改善箇所説明図

〔リフト車〕

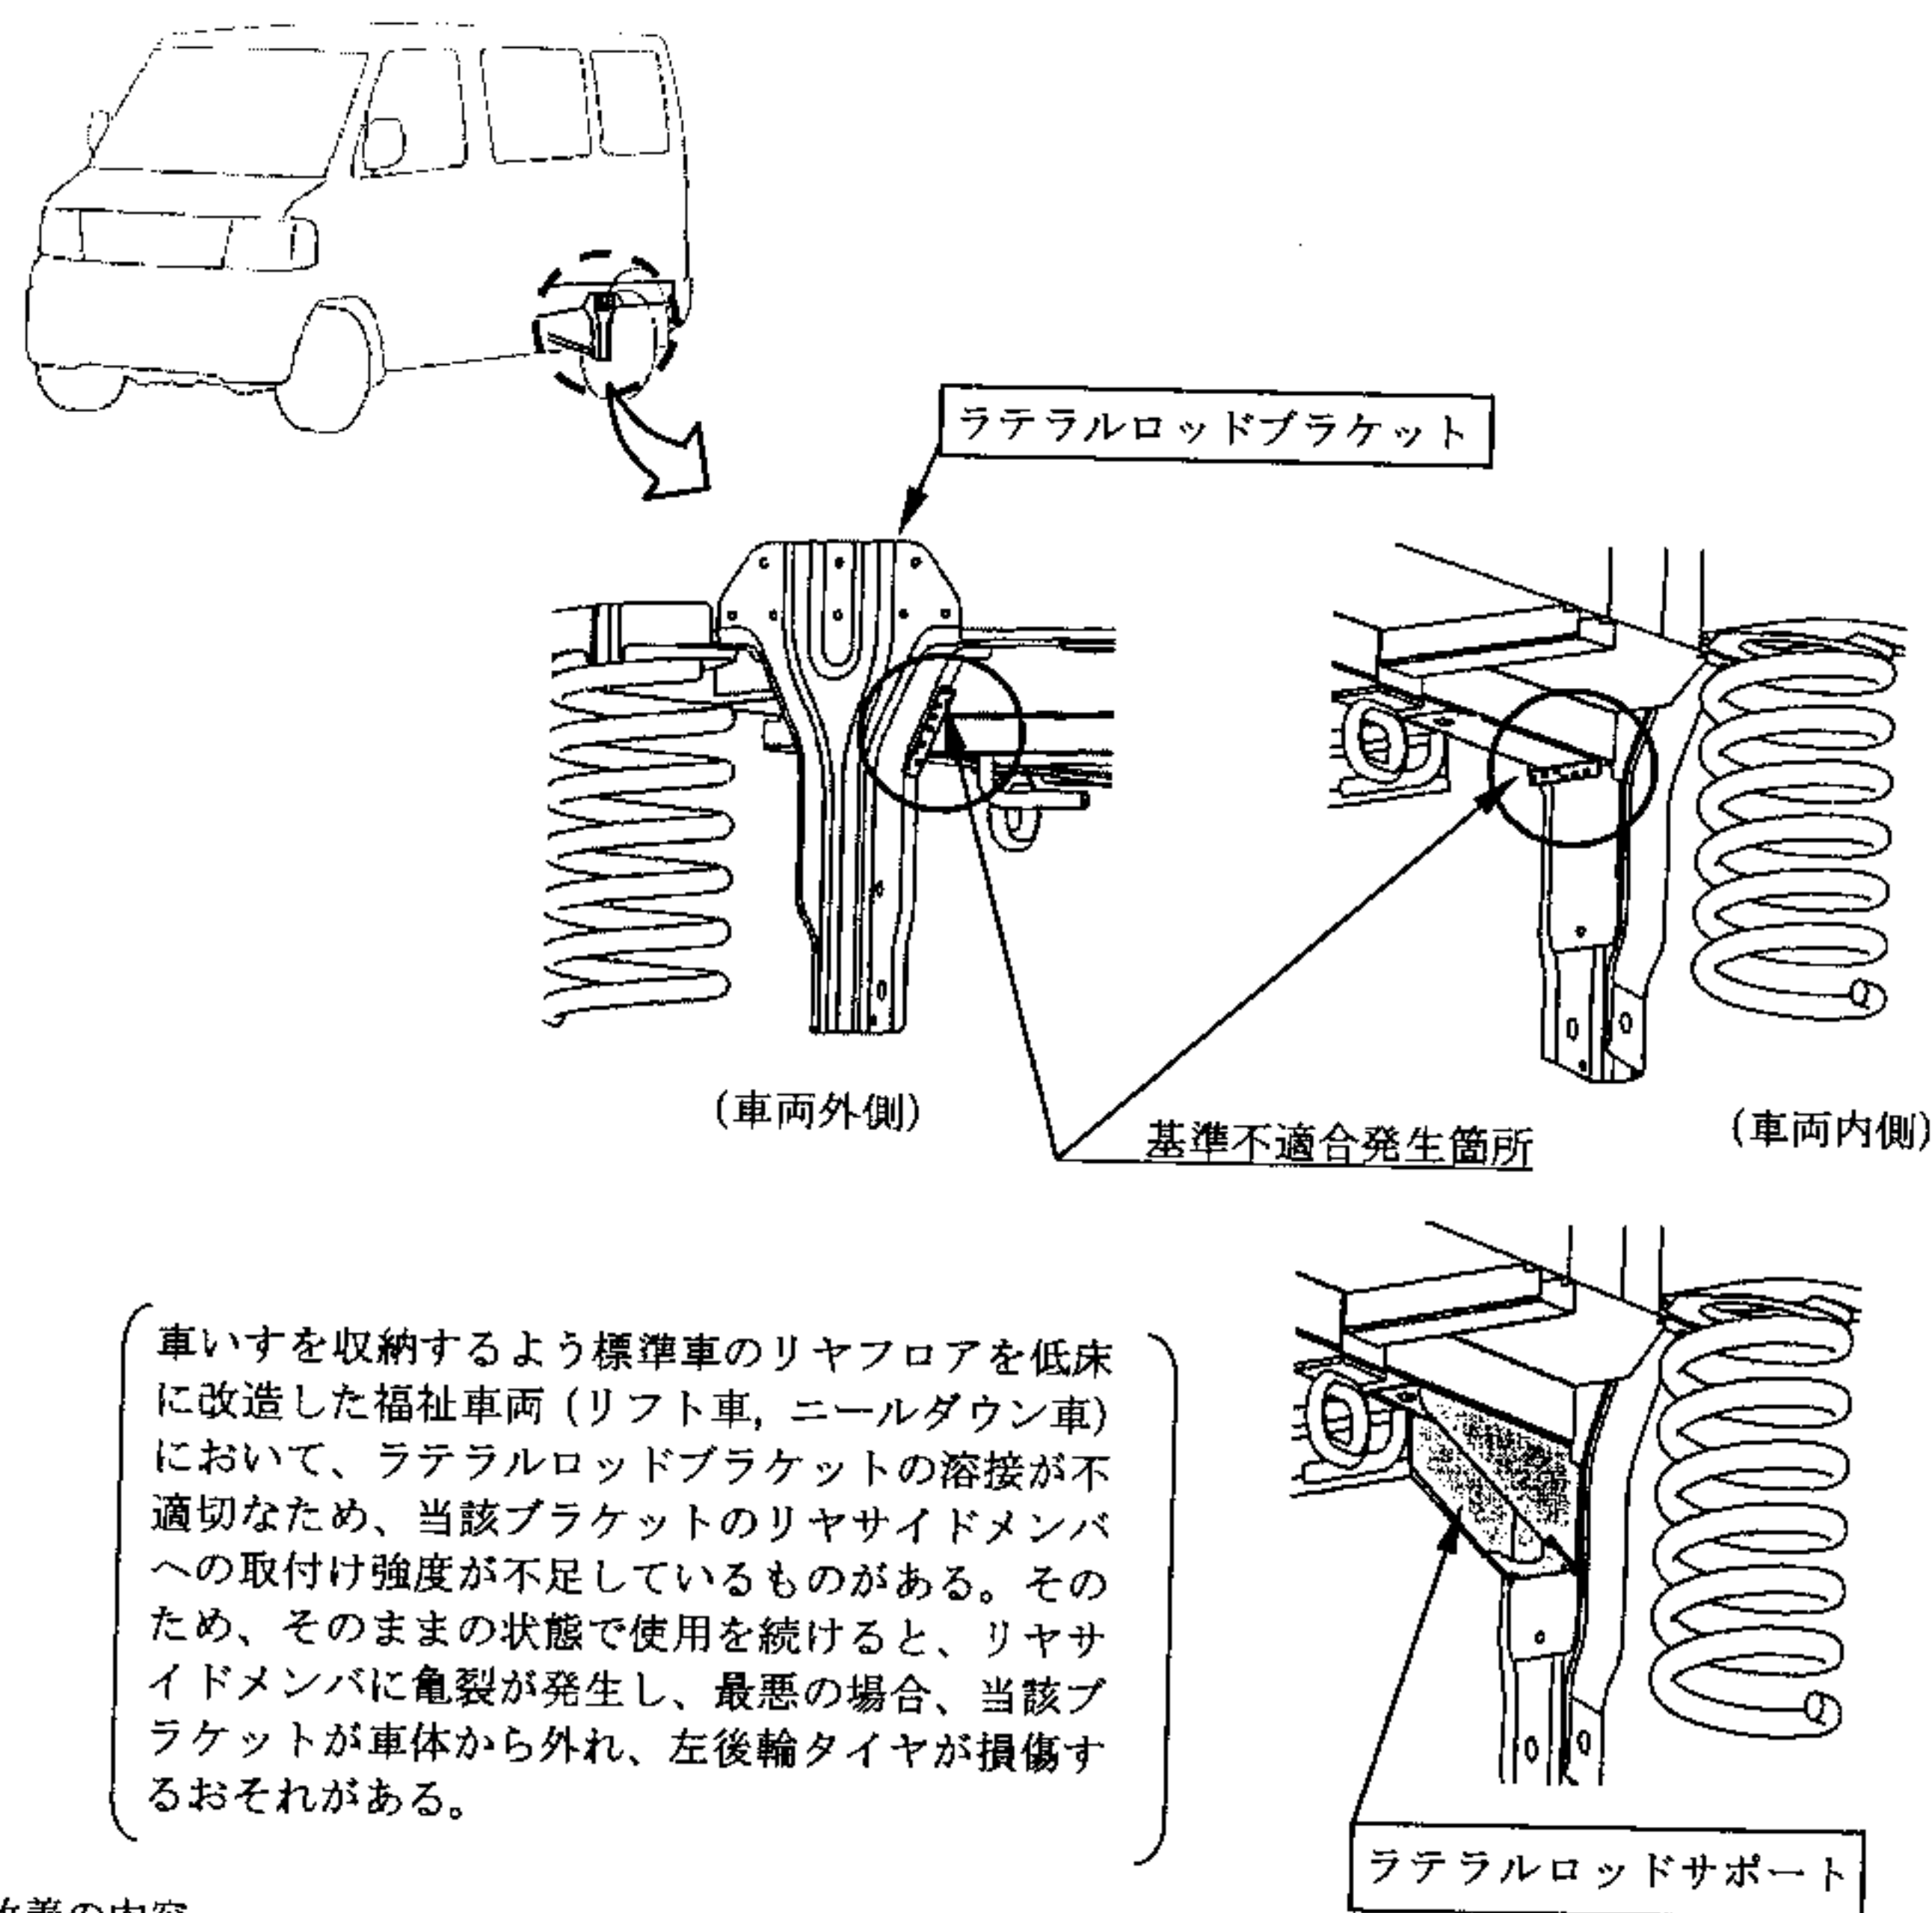
- ・ラテラルロッドサポートが装着されていない場合

全車両、ラテラルロッドブラケットの溶接状態を点検し、溶接不備のものはラテラルロッドブラケットを新品に交換すると共にリヤサイドメンバに亀裂のあるものは補修する。また、全車両、ラテラルロッドサポートを追加する。

- ・ラテラルロッドサポートが装着されている場合

全車両、ラテラルロッドブラケットおよびラテラルロッドサポートの溶接状態を点検し、溶接不備のものはラテラルロッドブラケットおよびラテラルロッドサポートを新品に交換すると共にリヤサイドメンバに亀裂のあるものは補修する。

識別：助手席側スライドドアのストライカ下側取付けボルト頭部に白色又は黄色のペイントを塗布する。

〔ニールダウン車〕

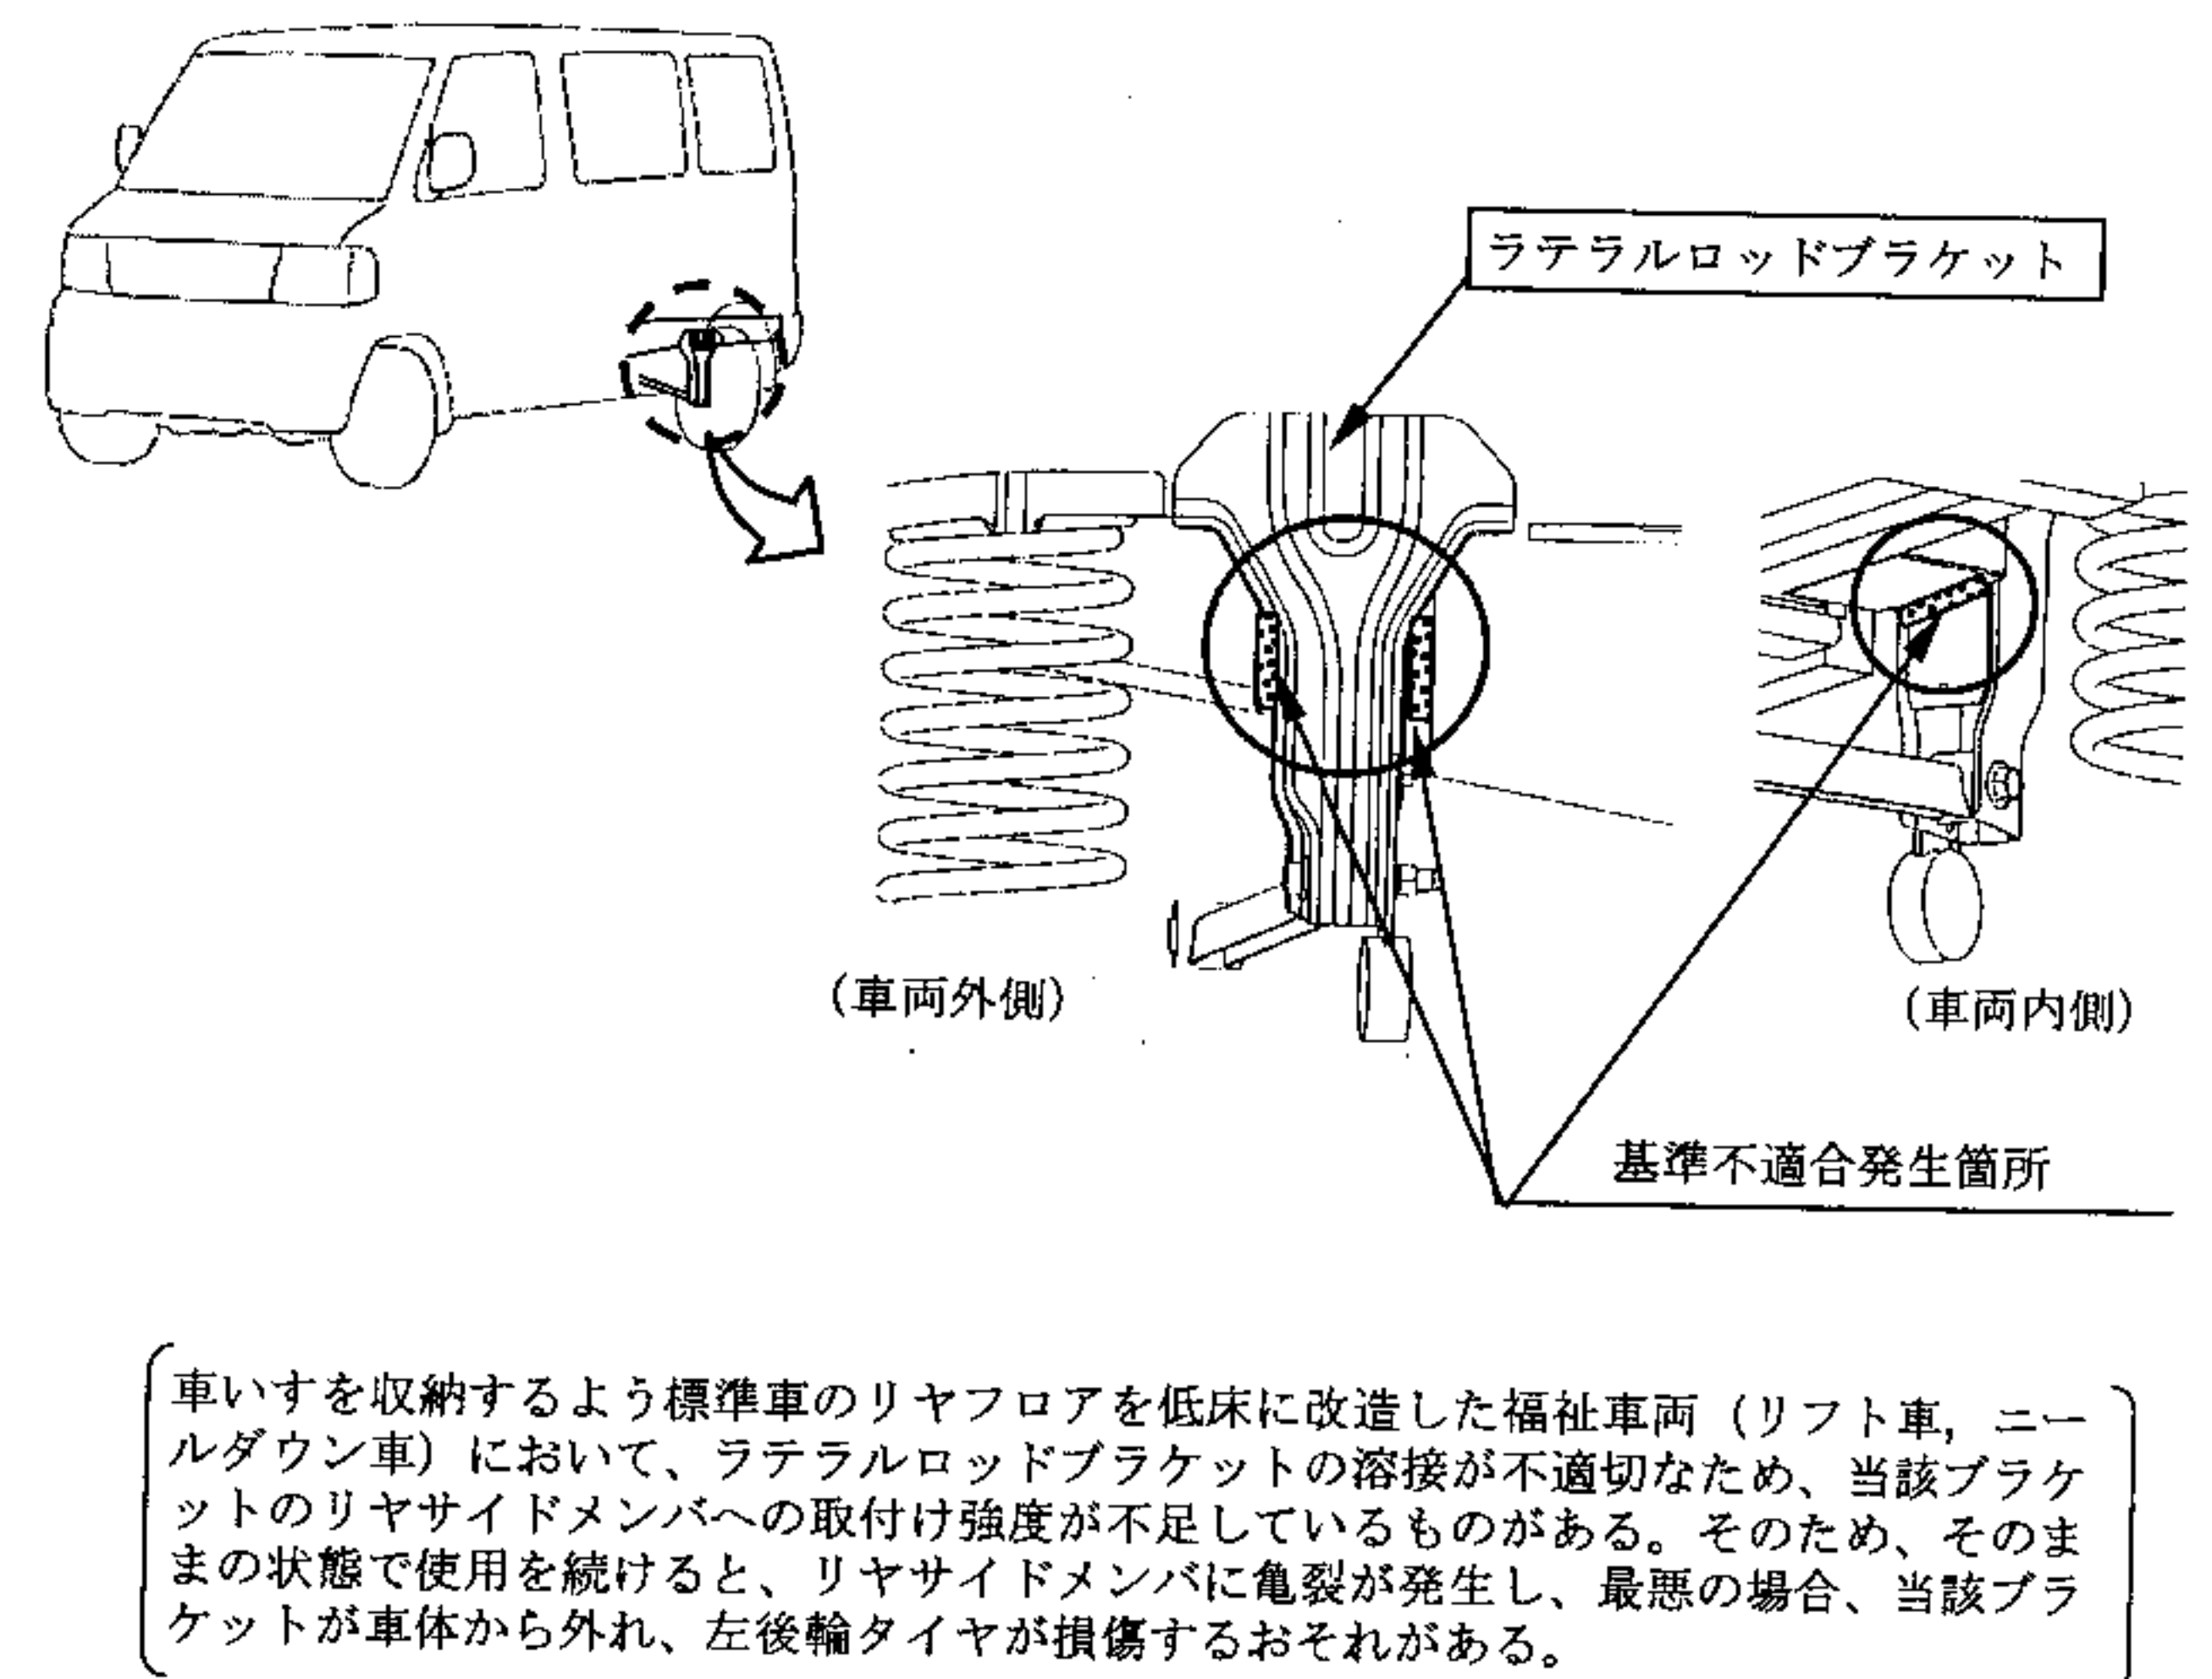
全車両、ラテラルロッドブラケットの溶接状態を点検し、溶接不備のものはラテラルロッドブラケットを新品に交換すると共にリヤサイドメンバに亀裂のあるものは補修する。

識別：助手席側スライドドアのストライカ下側取付けボルト頭部に白色又は黄色のペイントを塗布する。
